工事件名：河北瀉周辺農地防災事業 瀉端南排水機場建設工事  
 発注者：北陸農政局河北瀉周辺農地防災事業所  
 施工：鉄建建設株式会社

コメント（変更内容とその効果）

溶接部断面および開先形状

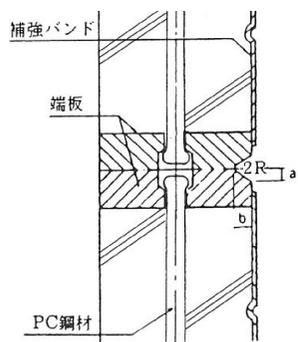
当初設計（溶接継手）

- ・継手接続時間は1箇所あたり32分（杭1本あたり128分）であり、軟弱層が厚く介在する場合杭の高止まりが懸念される。
- ・当現場では過去の気象データより、溶接作業の施工不能日（降雨時および強風時）が約30%と想定され、工程遅延のリスクが生じる。
- ・溶接作業には高度な資格が必要となるが、溶接技能者が不足している。
- ・杭の高止まりにより溶接継手をガス切断した場合、杭を再製作する必要が生じる。

変更設計（機械式継手）

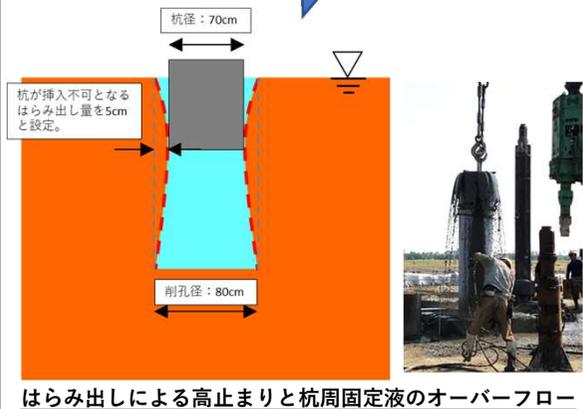
当初設計ではPHC杭の現場接合が溶接継手で計画されていたが、軟弱層が厚く介在する地盤条件であり、削孔後の孔壁にはらみ出しが生じることが懸念された。このため、2次元FEM弾塑性解析を実施したところ、先行掘削から57分で杭建て込みに支障となるはらみ出しが発生することが確認された。また、試験杭施工時に孔壁のはらみ出しの兆候（杭内部からの杭周固定液のオーバーフロー）が確認されたため、協議により機械式継手を採用し設計変更を行った。

変更理由

- ・軟弱層が厚く介在する地盤条件下での杭の高止まり対策（継手作業時間の短縮）
- ・風雨等による工期遅延のリスク回避

その結果、杭1本あたりの継手作業時間を108分短縮することで杭の高止まり等、品質トラブルを防止するとともに、施工性向上に寄与した。

- ・継手接続時間は1箇所あたり5分（杭1本あたり20分）であり、円滑な施工による杭の高止まり等、品質トラブルの防止および工期短縮が図られる。
- ・風雨等による気象条件の影響を受けにくく、工期遅延のリスクが小さい。
- ・トルクレンチによる施工管理のため、高度な溶接技能者が不要。
- ・継手ボルトを外すだけで杭の接続解除が可能であり、杭引抜後の再利用が可能。
